DEMANDE DE PERMIS DE CONSTRUIRE

RÉPONSE À L'AVIS DE LA MISSION RÉGIONALE D'AUTORITÉ ENVIRONNEMENTALE

Avis délibéré n°PDL-2023-7375-Corrigé rendu le 11 décembre 2023

Centrale solaire de la Vallée

Figure 5 - Impacts résiduels sur les zones humides

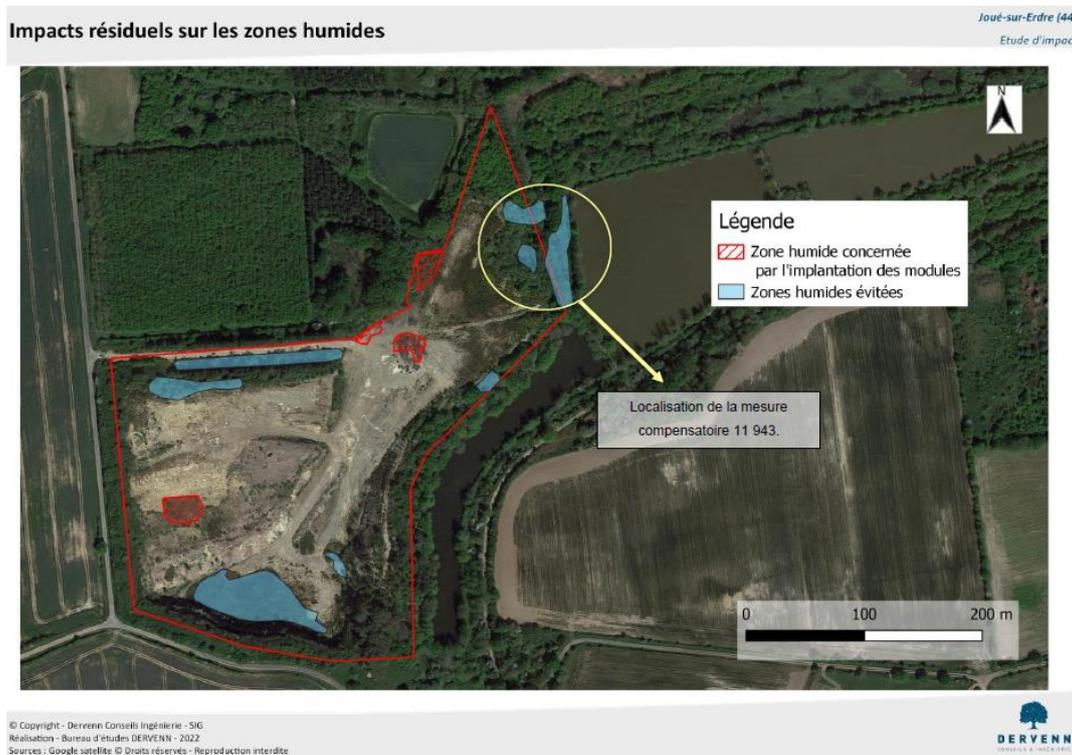
Concernant la destruction de zones humides, l'estimation de la surface impactée doit être revue puisque arbitrairement limitée à la surface des pieux d'ancrage positionnés sur ces secteurs et non à la surface effectivement soumise aux impacts induits par l'implantation de panneaux photovoltaïques (report de restitution des précipitations, érosion, perte d'ensoleillement...).

Enfin, la MRAe constate qu'aucun rattachement ou mention ne figure dans le dossier concernant l'existence de la mesure compensatoire 11 943 de type C1-1-a « création-renaturation d'habitats et d'habitats favorables aux espèces cibles et à leur guildes », située en partie nord-est de l'aire d'étude immédiate, couvrant pour partie deux zones humides répertoriées. Cette mesure, en lien avec la carrière de la vallée (Gravaloire), a été prescrite par décision du 30/08/2013, dans le cadre de la procédure de dérogation espèces protégées. Il convient donc de démontrer la prise en compte de

cette mesure lors de la conception du projet et de justifier l'absence d'impacts sur ces zones humides en tant qu'habitats propices aux espèces protégées concernées.

Concernant l'impact sur les zones humides, une erreur avait été faite dans le dossier initial au niveau du calcul des surfaces de zones humides impactées. En effet, un pieu a une surface au sol de 0,049 m² et non de 0,1963 m² (diamètre de 25 cm). Ainsi, l'impact des pieux et des poteaux de clôture implique un impact d'environ 6,3 m² et non 25 m². De plus, les dimensions retenues pour les pieux d'ancrage sont celles de l'hypothèse la plus impactante soit des pieux forés bétonnés. Si les études géotechniques révèlent qu'il est possible de mettre en place des pieux battus, il s'agira alors de la solution retenue, et la surface impactée sera alors réduite.

Ces conclusions viennent appuyer la définition d'une zone de compensation de 12 m².

Le calcul de la surface d'impact a été corrigé p.293.

Lors de la définition de l'implantation du projet ces zones humides ont été évitées comme le montre la carte ci-dessous. Ainsi, aucun travaux n'est prévu au niveau de la mesure compensatoire. Aucun impact direct ou indirect n'est present.

Figure 9 - Carte du raccordement envisagé

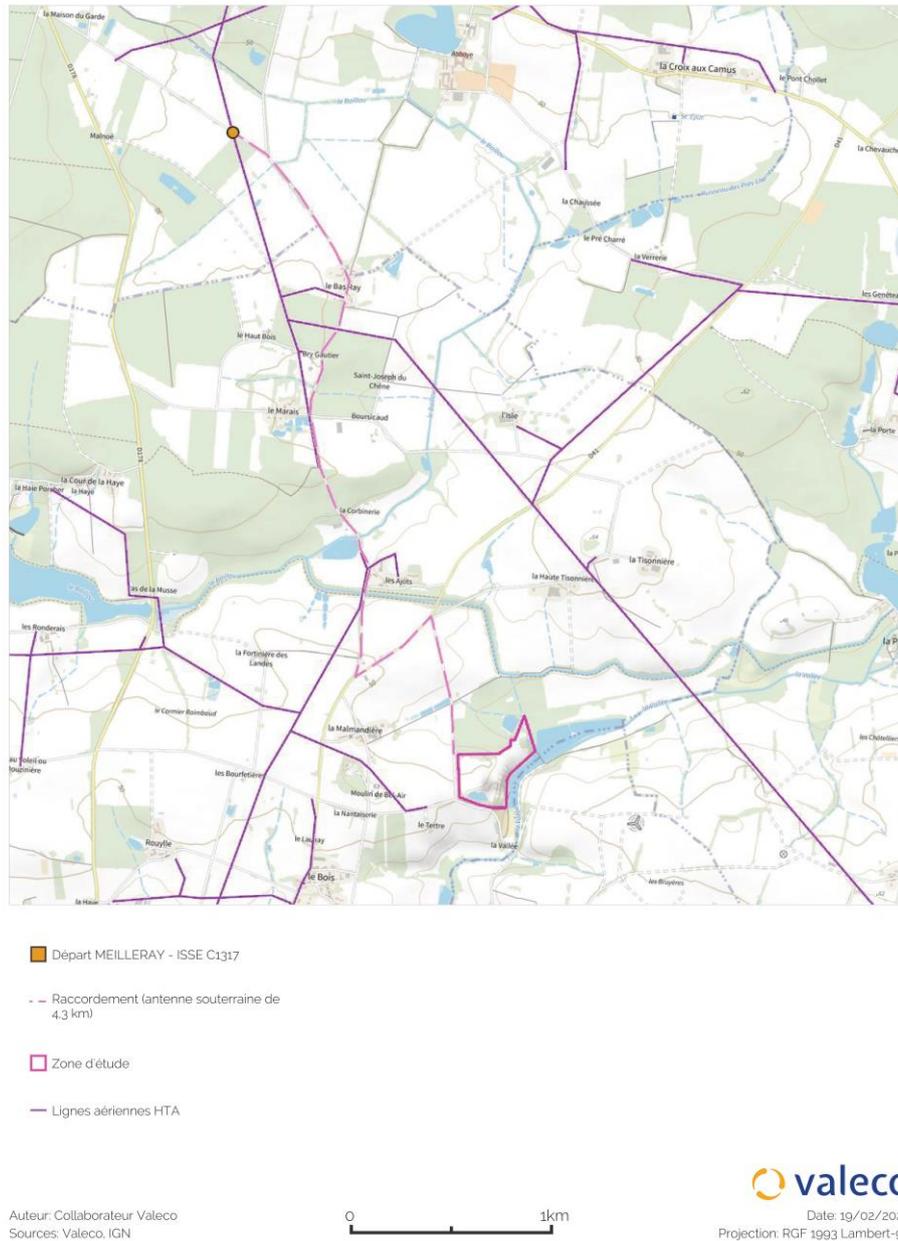
Ainsi, le raccordement au réseau électrique étant indispensable au fonctionnement de la centrale photovoltaïque, il en constitue une composante. Par suite, le raccordement au réseau électrique doit être inclus dans l'analyse des incidences du projet sur l'environnement. Lorsqu'il n'est pas défini, il convient de proposer les tracés pressentis et les capacités d'accueil du point d'injection dans le réseau, éléments d'informations accessibles sur le site internet dédié⁷.

- *compléter le dossier en intégrant l'ensemble des éléments descriptifs permettant de définir les impacts générés par les conditions de raccordement de la centrale photovoltaïque au poste source le plus probable compte tenu de ses capacités d'accueil ;*
- *définir le type d'ancrage retenu, en analyser les impacts et en tenir compte dans le bilan des émissions de CO₂*

Pour ce qui est du raccordement, le projet sera raccordé au réseau public de distribution d'électricité. Une fois les autorisations nécessaires à la construction de la centrale, il sera de la responsabilité d'ENEDIS de proposer une solution technique et financière définitive. Ainsi, le tracé présenté ci-dessous est le plus probable à ce jour mais reste susceptible d'évolution.

Il est envisagé de raccorder la centrale solaire de la Vallée au réseau de distribution d'électricité par l'intermédiaire du poste de livraison alimenté par une antenne souterraine de 4,3 km issu du départ MEILERAY - ISSE C1317 du poste Source d'Issé. La part du raccordement située sur le domaine public sera assurée par ENEDIS et la partie sur un domaine privé par Valeco.

Une sous-partie partie sur le raccordement au réseau public d'électricité a été ajoutée à la partie description du projet p210 de l'étude d'impact.

Figure 10 - Facteur d'émission carbone selon la technologie photovoltaïque utilisée

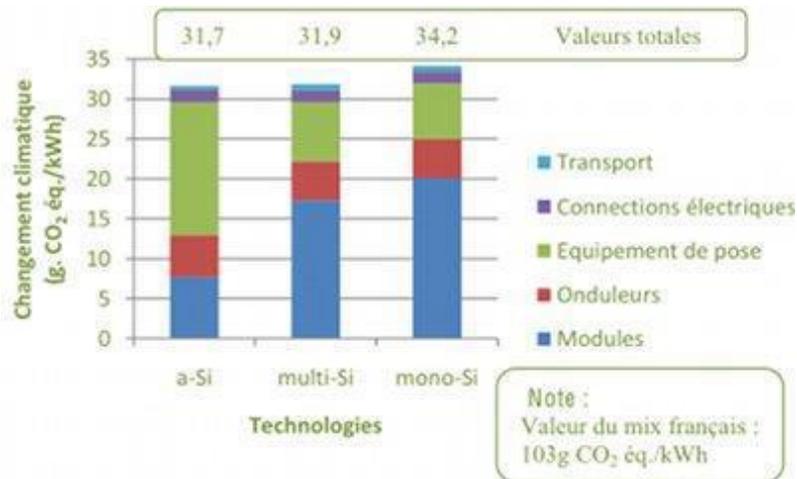
L'exposé des effets positifs du projet en matière de réduction de gaz à effets de serre et d'émission de polluants atmosphériques doit participer à sa justification au regard des considérations environnementales de lutte contre les effets du changement climatique. Ainsi, il est avancé que la production du parc éolien estimée à 5 GWh/an, correspond à « une énergie équivalente à la consommation de 2 300 personnes » et qu'il permet « d'éviter l'émission de 340 tonnes de CO₂ par an ». La détermination de ces équivalences doit être justifiée au travers des modes de calculs mobilisés. Le « Guide de prise en compte des émissions de gaz à effet de serre dans les études d'impact »⁸ pourra apporter une méthodologie d'analyse complète et étayée.

La MRAe recommande de présenter le bilan des émissions de gaz à effet de serre comme le calcul du temps de retour énergétique sur la base d'une analyse de l'ensemble du cycle de vie des panneaux (fabrication, transport, installation, exploitation, démantèlement et recyclage).

Afin de dresser un bilan environnemental du projet, une évaluation de l'empreinte carbone de la construction, de l'exploitation et du démantèlement de la centrale solaire de la Vallée a été réalisée.

L'empreinte carbone d'une centrale photovoltaïque est majoritairement liée à des émissions induites par la fabrication des panneaux photovoltaïques et des supports métalliques. Ce facteur d'émission de carbone de 34,2 grammes équivalent CO₂ par kWh est spécifique à la technologie silicium monocristallin qui est celle retenue pour les panneaux photovoltaïques de la centrale solaire de la Vallée.

À partir des conditions d'ensoleillement du site et de la performance des panneaux, il est estimé que la centrale produira 5 137 MWh/an en moyenne. En considérant une durée de vie de 30 ans, il est estimé que la centrale solaire produira 154 110 MWh au total. Ainsi en tenant compte du facteur d'émission de 34,2 grammes équivalent CO₂ d'un kWh d'électricité produit par la centrale et injecté sur le réseau¹, l'empreinte carbone de la centrale solaire sur la totalité de sa durée de vie est estimée à 5 271 tonnes équivalent CO₂.

Par comparaison, le facteur d'émission carbone du mix énergétique français est évalué à 103 g de CO₂/kWh produit. Ainsi, pour une production d'énergie équivalente à 30 ans d'exploitation de la centrale, il est estimé que le mix énergétique français émettrait 16 043 tonnes équivalent CO₂. La substitution de cette production par l'exploitation de la centrale solaire de la Vallée permettrait donc d'éviter le rejet de 10 603 tonnes équivalent CO₂ sur 30 ans, soit environ 353 tonnes équivalent CO₂ par an.
